改善箇所説明図

1. 改善措置の内容

1-1. 対象車の型式及び車台番号

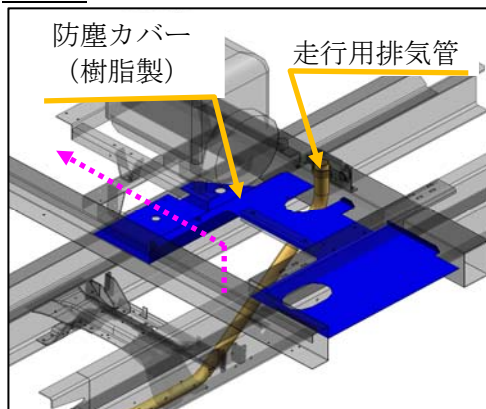
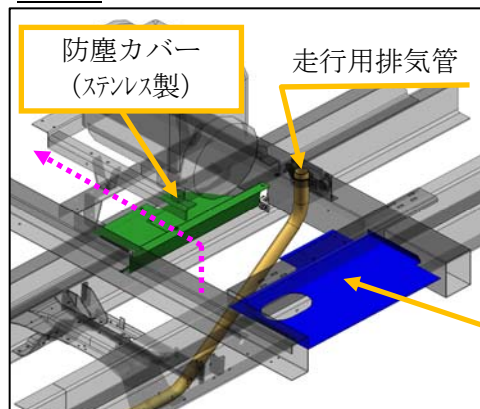
防塵カバーの一部を取り除き、取り除いた部分で防塵カバーが必要な箇所にステンレス製の防塵カバーを取り付ける。

1-2. 対象車の型式及び車台番号

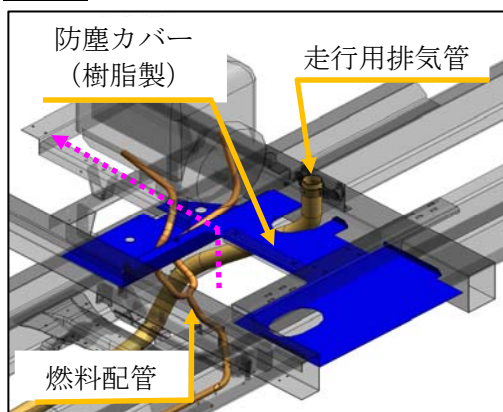
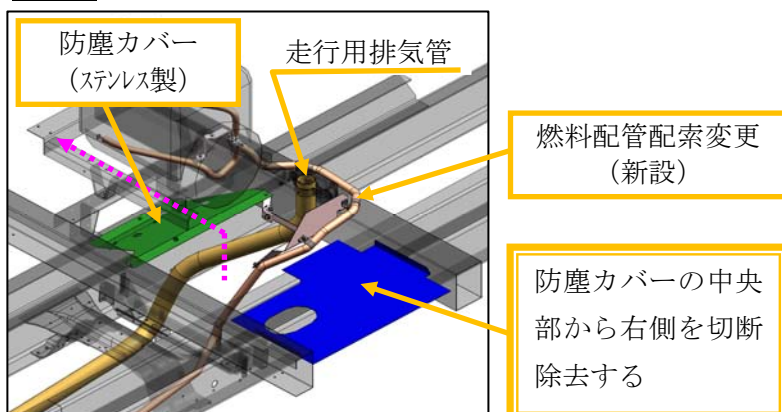
防塵カバー（樹脂製）の一部を取り除く。取り除いた部分で防塵カバーが必要な箇所にステンレス製の防塵カバーを取り付ける。

また、防塵カバーの除去により作業用エンジン燃料配管の固定ができなくなるので、既存の燃料配管を取り除き、配索を変更した燃料配管を取り付ける。

1-3. 対象車の型式及び車台番号

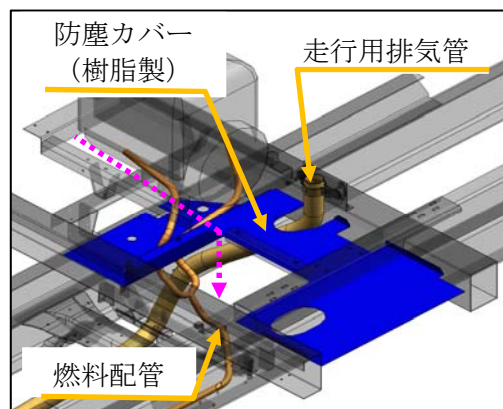
防塵カバー（樹脂製）の一部を取り除く。

また、防塵カバーの除去により作業用エンジン燃料配管の固定ができなくなるので、既存の燃料配管を取り除き、配索を変更した燃料配管を取り付ける。
